NFD発第3338号

核燃料物質使用変更許可申請書

核燃料物質使用変更許可申請書新旧対照表

第9-3図 換気空調設備系統図

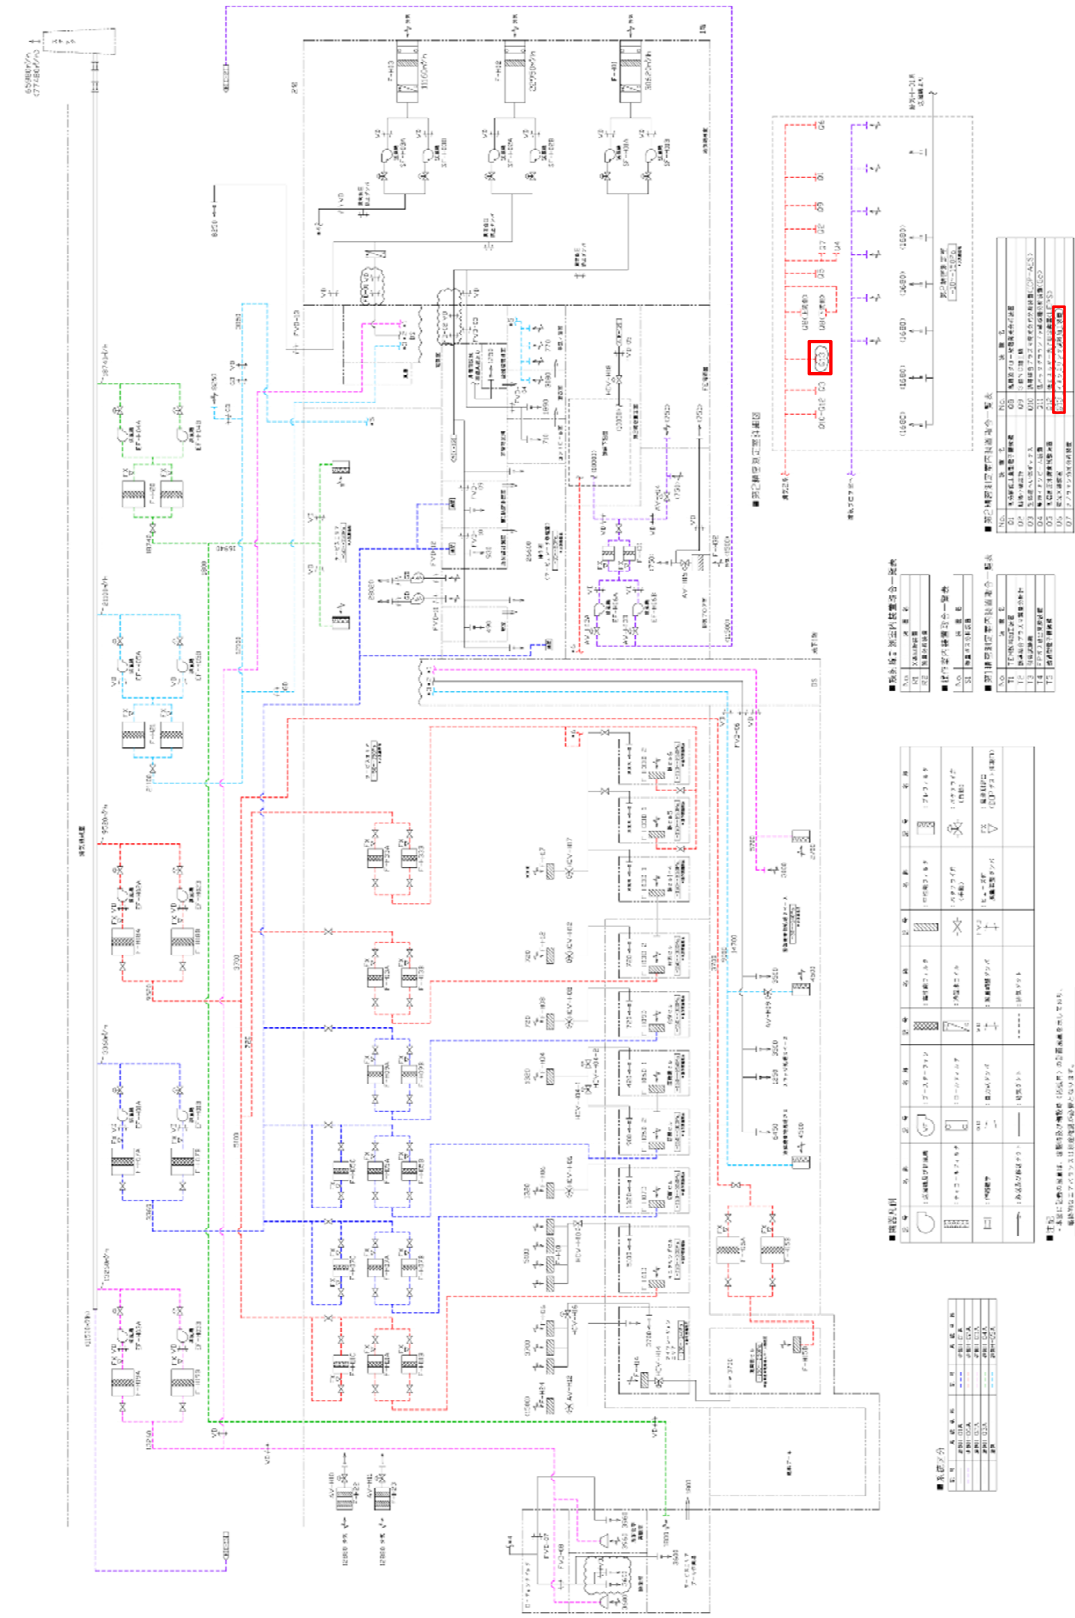
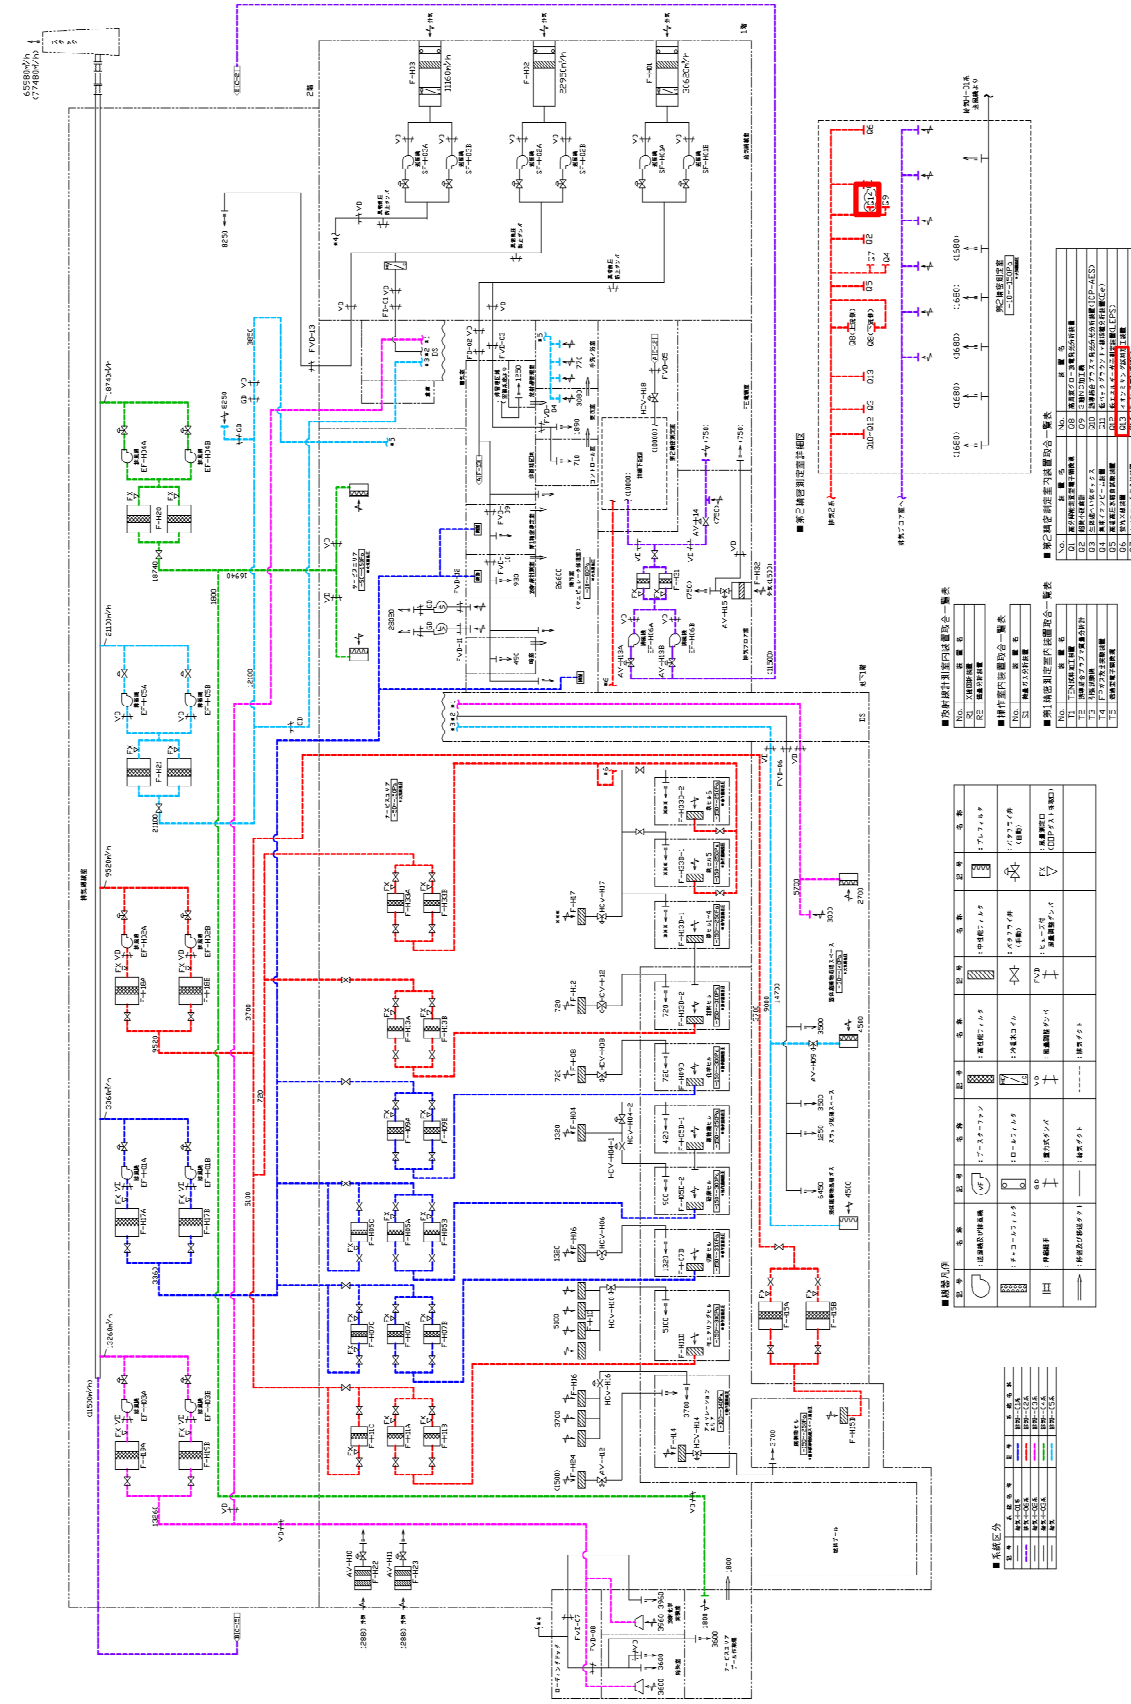
(1) 新規設備の導入①

(1) 新規設備の導入①

図 1-2 NFDホットラボ施設 1F (平面図)

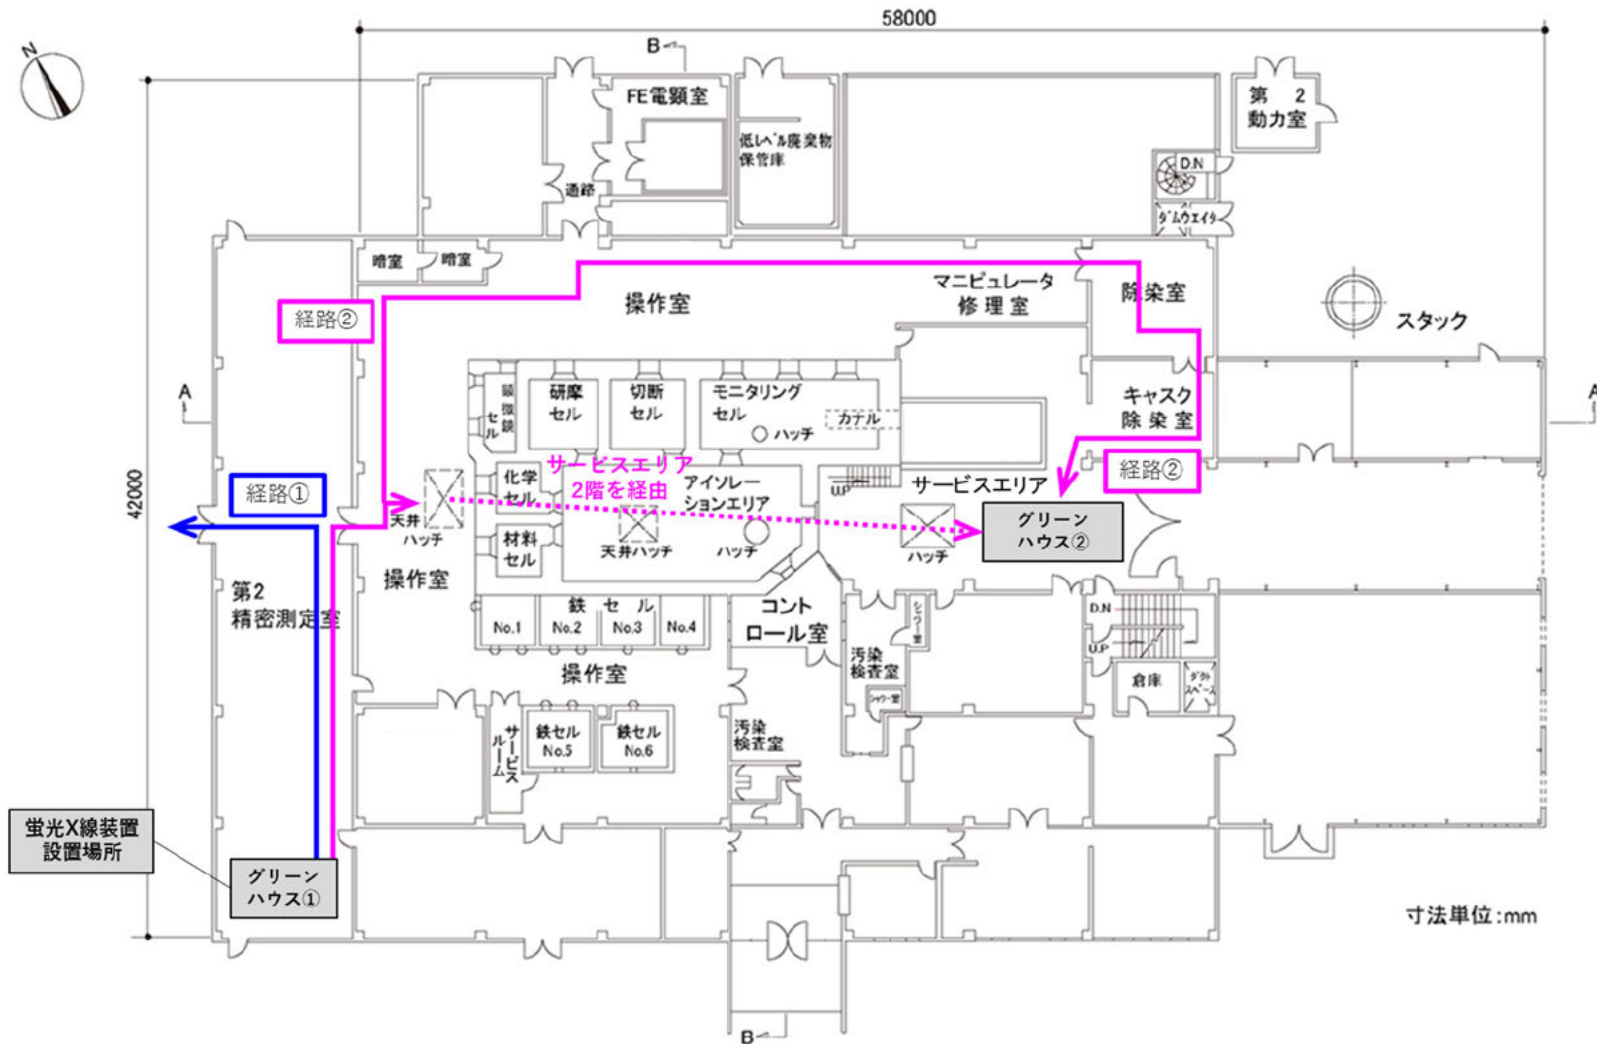
重量物を取り扱うため、蛍光X線装置周囲に門型フレームを組み立て、チェンブロックや吊り具を取り付け、ビニル等で養生する。解体作業における汚染の発生・拡大を防止するため、門型フレームを含む蛍光X線装置周囲にグリーンハウス①(図1-2)を設置し、その内部に排風機及びフィルタを設置する。排風機の排気は既設の排気系(排気2系)に接続した上で解体作業を行う。

遮蔽ボックス、鉛遮蔽体及び蛍光X線装置本体は治工具等を用いて移動できる重さ、大きさに解体する。解体した物品はグリーンハウス①から搬出する。搬出の際にはビニルで養生し、養生表面の汚染検査を直接法又は間接法にて行い、汚染のない事を確認後に操作室、除染室を經由しサービスエリアに移動する。除染室を通過できない大型解体物品に関しては、サービスエリアに設置してある天井走行クレーン(30tクレーン)を用いて操作室ハッチよりサービスエリアに移動する(図1-2に示す経路②)。なお、解体した物品のうち鉛遮蔽体については管理区域内で保管する。

第2精密測定室内での作業が完了した後、グリーンハウス①の除染と、門型フレーム及び使用したチェンブロック、吊り具等の養生の撤去を行う。門型フレームおよび使用したチェンブロック、吊り具等の汚染検査を直接法又は間接法にて行い、汚染のない事を確認後にグリーンハウスから搬出する。グリーンハウスからの搬出後、第2精密測定室においてさらに直接法又は間接法にて汚染検査を行い、検出限界以下であることを確認した後、図1-2に示す経路①で管理区域外に搬出する。その後、グリーンハウスの汚染検査を直接法又は間接法にて行い、汚染のないことを確認後に解体し、操作室内で保管する。
